III/10522, most ev.č. 10522-1 přes potok Mastník v Sedlčanech

Chodníky Město Sedlčany

Změnový list

Předmět Změny: Chráničky

KOORDINAČNÍ SITUAČNÍ VÝKRES

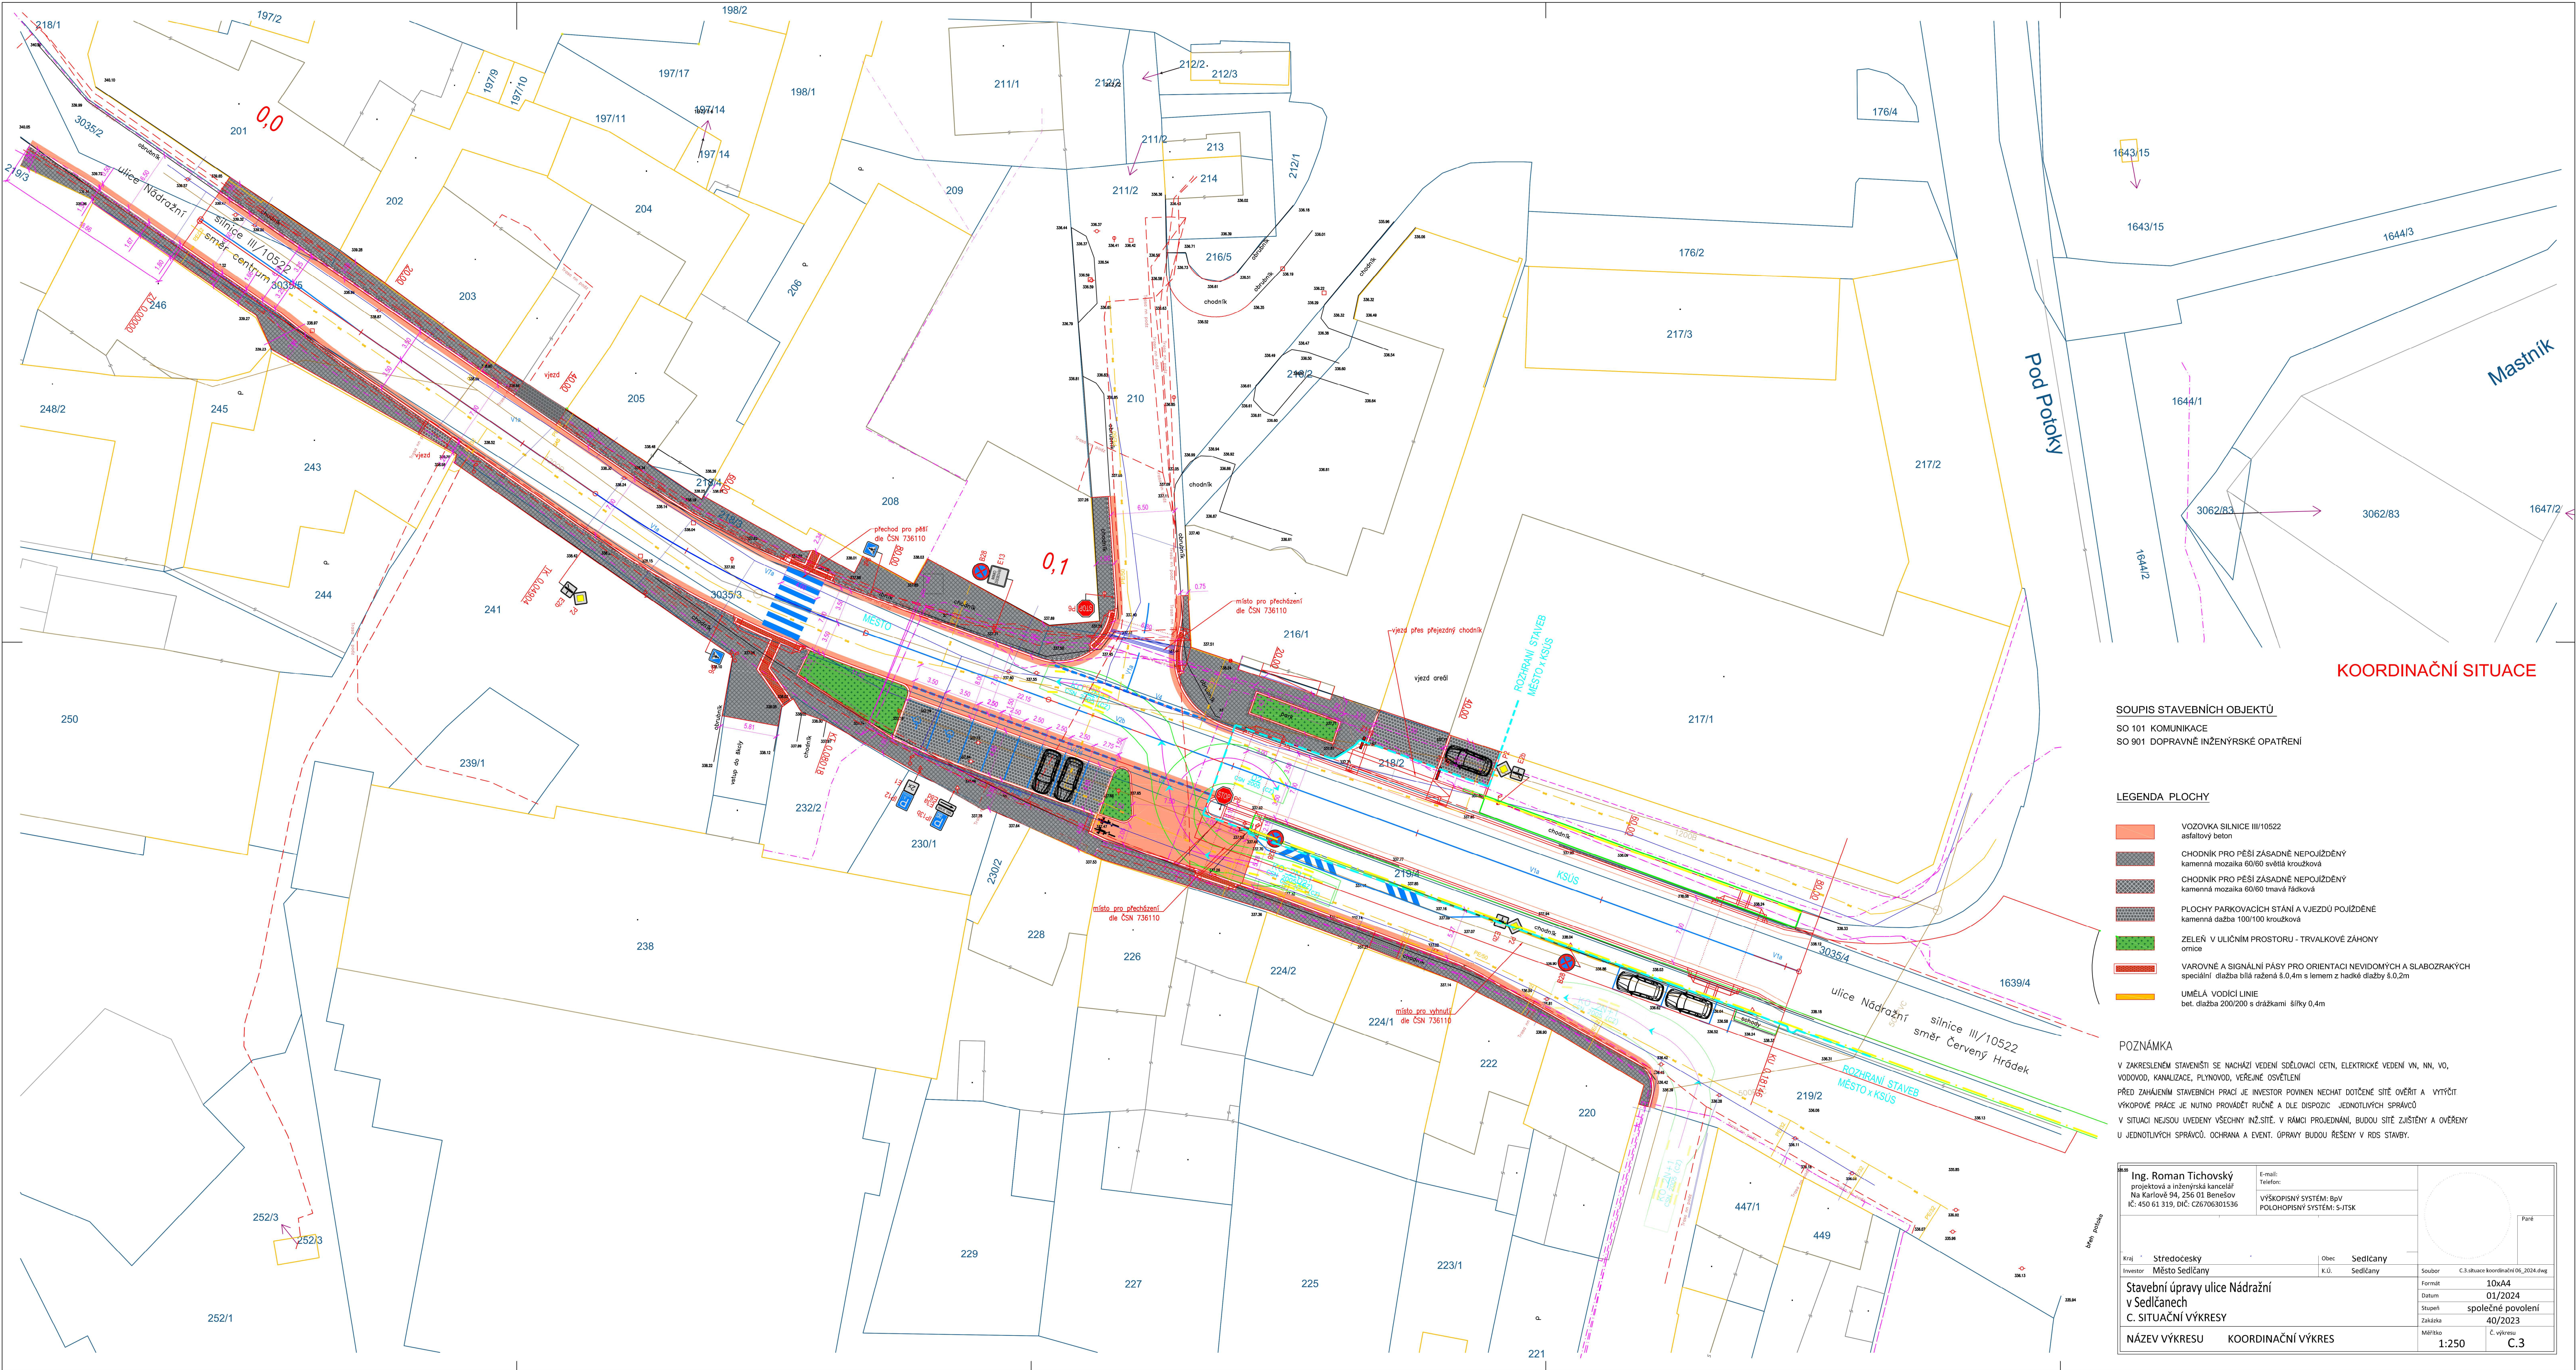
- uložení chrániček včetně zataženého kabelu do všech řím, což bylo požadováno v důsledku zabezpečení infrastruktury veřejného osvětlení ve větším rozsahu než jaký byl stanoven v projektové dokumentaci.
- uložení trubky HDPE 40 pro optické kabely v trase vyznačené zelenou čarou dle schématu (příloha č. 13) a uložení HDPE kabelu dle požadavku společnosti ÚTV Internet s.r.o., přičemž tyto úpravy byly vyvolány požadavkem na zajištění vysokorychlostního datového propojení a odpovídají technickým standardům aktuálně platným na území města Sedlčany.

Zdravím Vás,
dle včerejšího jednání na KD posílám schéma námi požadovaných pokládek pro vedení VO a optiku.
V projektu je uvažována přeložka vedení VO (čárkovaně v chodnících) na obou stranách mostu. Pro dopojení lamp na druhé straně silnice (nový požadavek) potřebujeme propojit (překopem) lampy za tělesem mostu (vyznačeno ve schématu) a na začátku rampy provést smyčku ke stávajícímu stožáru(nepřerušovat kabel). Nárůst prací oproti projektu je v těchto dvou překopech.
Dále žádáme ukládat chráničky včetně zataženého kabelu, zapojení zajistí technické služby.
V trase vyznačené zelenou čarou požadujeme uložit trubku HDPE40 pro optické kabely trubka povede vždy mezi kabelovými komorami v zemi (celkem 4 komory). Vždy ve společné trase s kabely pro VO včetně překopu.
